PREVOST

**BULLETIN DE
GARANTIE**

BG23-22A

DATE :	Octobre 2023	SECTION :	18 CARROSSERIE
EXPIRATION:	Octobre 2025		
SUJET :	REPLACEMENT POIGNE SANS BARRURE DE PORTE-COLIS

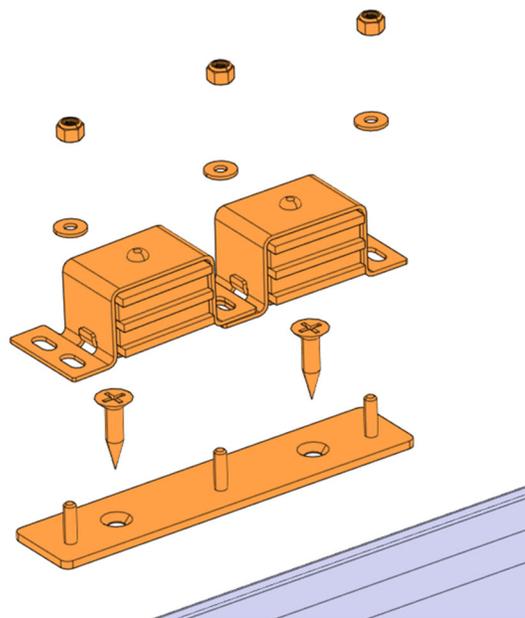
1. Enlever l'ancienne poignée.

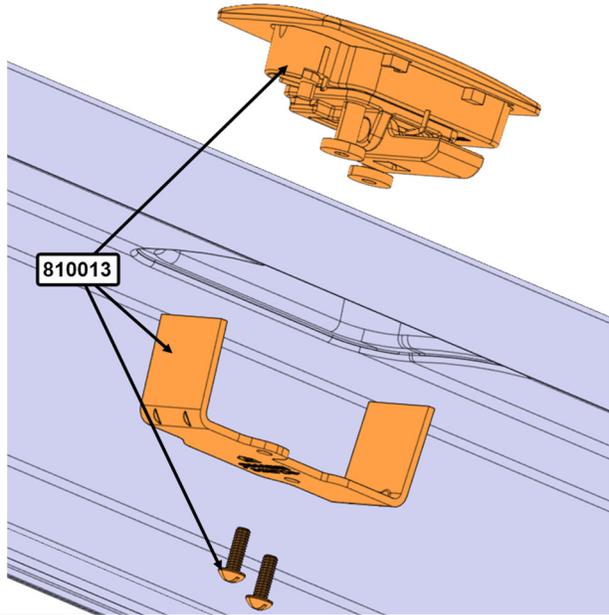
2. Enlever l'ancien réceptacle.

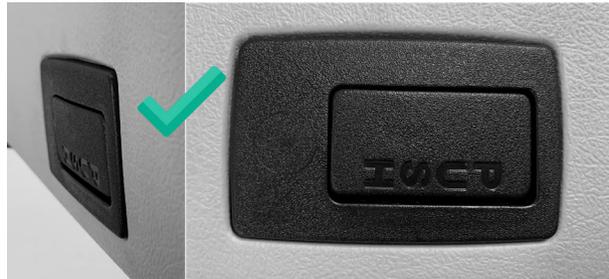
3. Installer la nouvelle poignée 810013 en utilisant le support et les vis (2x) inclus avec la poignée.

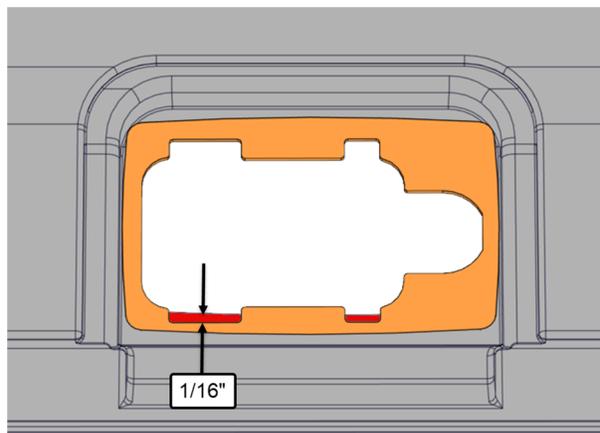
4. Comment vérifier si la poignée de porte est installé correctement. Voir les photos.
5. Si vous être incapable de l'installer correctement passer à l'étape suivante.

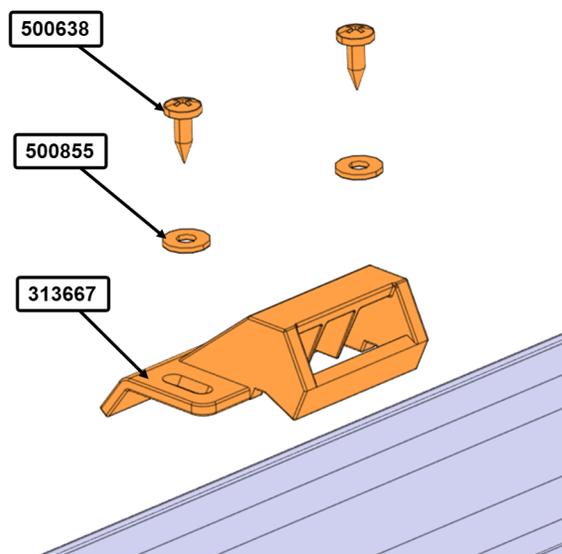
6. Modifier le trou de la poignée de la porte.
7. Utiliser le joint de la poignée comme gabarit de traçage. Marquer l'emplacement des encoches sur la porte.
8. Meuler deux encoches sur le panneau de porte.

Ajout de l'ajustement du trou de la poignée de la porte.
